**Avis de la Mission Régionale d'Autorité environnementale
Nouvelle-Aquitaine
sur le projet de parc éolien de la « Plaine de Thou »
sur la commune de Rouillé (86)**

n°MRAe 2025APNA108

dossier P-2025-17733

Localisation du projet : Commune de Rouillé (86)
Maître d'ouvrage : CEPE Plaine de Thou
Avis émis à la demande de l'Autorité décisionnaire : Préfet de la Vienne (86)
En date du : 23/04/2025
Dans le cadre de la procédure d'autorisation : Autorisation environnementale
L'Agence régionale de santé et le préfet de département au titre de ses attributions dans le domaine de l'environnement ayant été consultés.

Cartographie de synthèse des enjeux naturels au sein de la ZIP – Etude d'impact p. 155

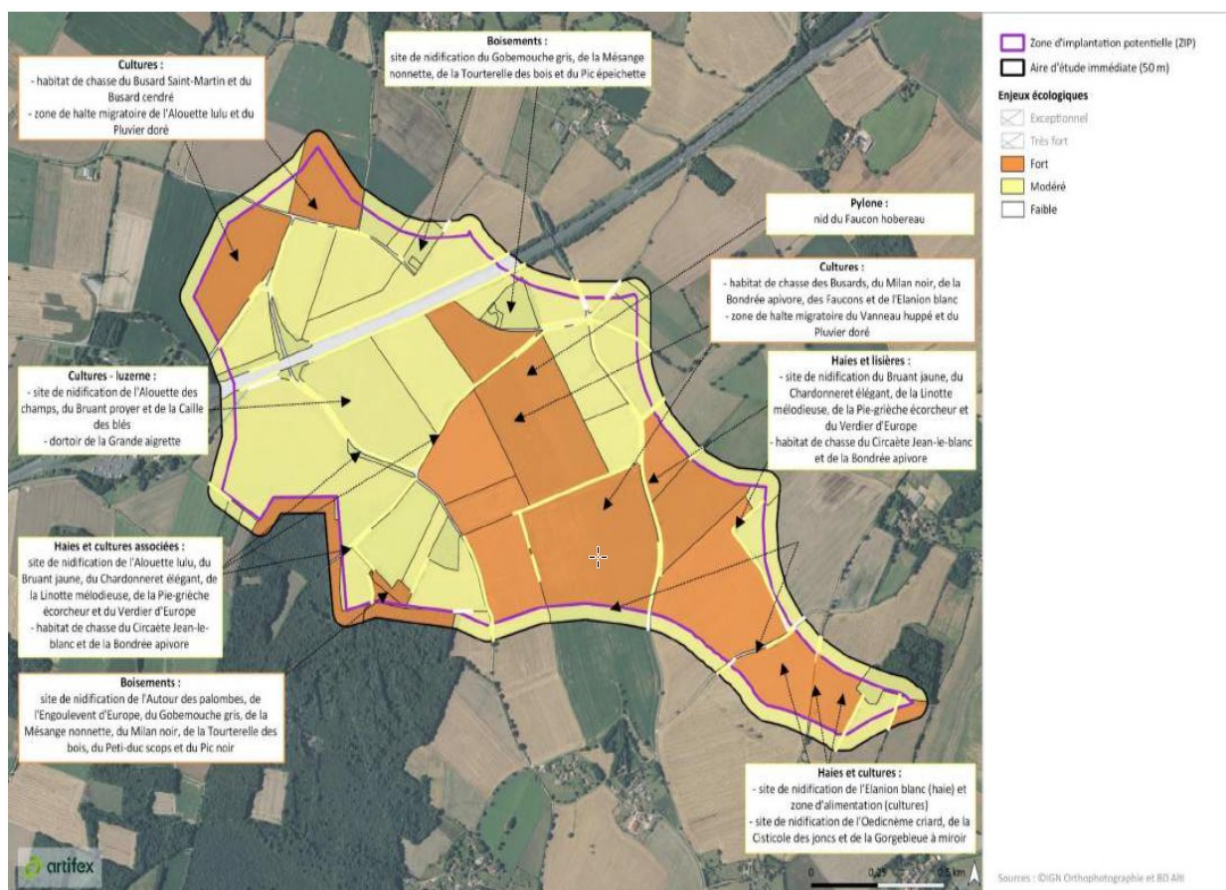
La MRAe recommande au porteur de projet d'exposer les raisons pour lesquelles les distances de référence pour les chiroptères ne peuvent être respectées, particulièrement pour l'éolienne E2 (59m), et de proposer les mesures compensatoires adaptées.

La MRAe relève qu'en l'état, la démonstration de la séquence d'évitement/réduction n'apparaît pas complètement réalisée et n'est pas suffisante pour justifier une bonne prise en compte des impacts du projet sur les espèces protégées et leurs habitats. Les mesures de réduction proposées ne permettent pas d'écarter les risques de destruction d'espèces protégées, par collision ou barotraumatisme⁶ avec les pales des éoliennes, ni d'altération des habitats d'espèces protégées.
